改善箇所説明図

改善内容

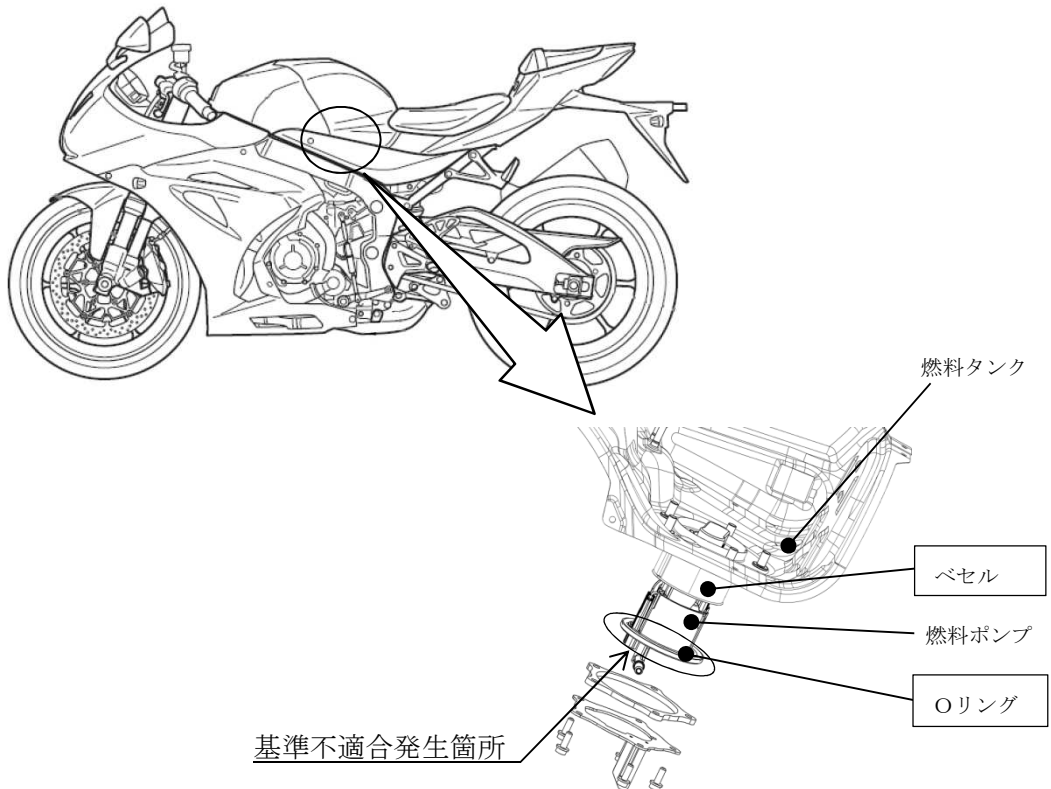
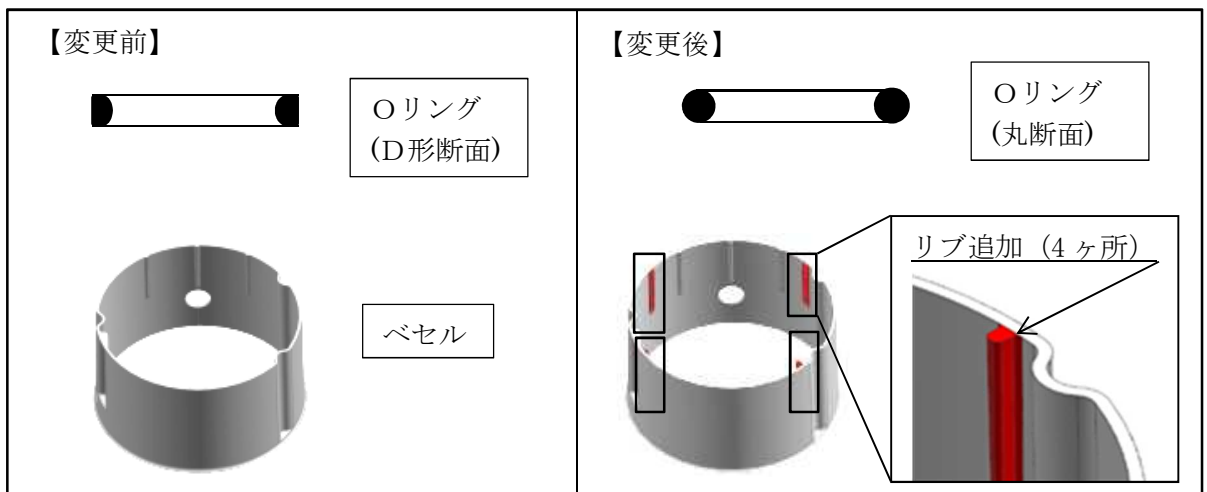
燃料ポンプ取付部のシール構造が不適切なため、燃料ポンプ組付時にOリングがねじれることがある。そのため、燃料タンクの内圧変動等によりシール性が損なわれ、最悪の場合、燃料が漏れるおそれがある。

全車両、燃料ポンプ取付部のOリング及び燃料タンクのベセルを対策品に交換する。

注： は交換部品を示す。

識別：車わく(ヘッドパイプ右側付近)に白色のシールを貼付する。
